## **BELANGRIJKE VEILIGHEIDSINFORMATIE**

### **Single Chamber Temporary External Pacemaker 53401**

#### **Aanbevelingen Medisch Hulpmiddel**

Medtronic Referentie: FA824

FIGUUR 1- bijgewerkte firmware weergegeven in deze afbeelding

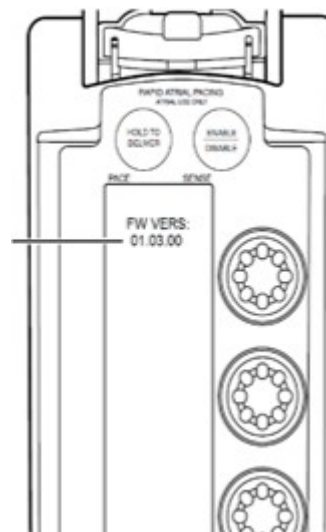
De initiële versie van 53401 EPG-firmware is zo geconfigureerd dat een ongebruikte, niet-afgesloten digitale invoer / uitvoer-pin een invoer kan zijn. Tijdens onderzoek naar dit probleem bleek deze niet-afgesloten pin onbedoeld te kunnen fungeren als een antenne die externe elektrische signalen kan detecteren. De 53401 EPG-microprocessor verwacht dat de niet-afgesloten pin stil is en geen elektrische signalen kan detecteren. Wanneer deze niet-afgesloten pin toch elektrische signalen detecteert, kan de firmware van het apparaat vastlopen en een POR veroorzaken. Wanneer de EPG een POR ervaart, is de EPG zo ontworpen dat deze gedurende 7 seconden stopt, terwijl het apparaat opnieuw opstart en de therapie hervat, maar dan met nominale instellingen.

1. Controleer of de 53401 EPG's die u in uw bezit heeft, betrokken zijn (i.e. serienummer lager dan MDB05000).
2. Voer de volgende stappen uit indien uw EPG('s) betrokken zijn:
  - o Bepaal of de EPG-firmware is bijgewerkt.
    - Schakel de voedingseenheid in en bekijk de firmwareversie (Figuur 1 hieronder).
    - Als de firmwareversie 01.03.00 of later is, is de EPG-firmware bijgewerkt met een correctie voor dit probleem. Ga verder met stap 3 om te bevestigen dat u op de hoogte was van het probleem. Geen andere actie wordt aanbevolen.
    - Als de firmwareversie 01.02.00 is, is de EPG-firmware niet bijgewerkt. Uw Medtronic Service Center kan de EPG-firmware dan kosteloos bijwerken.

Medtronic heeft onlangs goedkeuring ontvangen voor een firmware-correctie die voorkomt dat dit probleem optreedt. Medtronic raadt klanten aan de betrokken apparaten naar een Medtronic Service afdeling te sturen om de firmware bij te laten werken zodat dit probleem kan worden voorkomen.

*Tijdens het aanzetten van het apparaat, wordt de Firmware versie gedurende 2 seconden weergegeven*
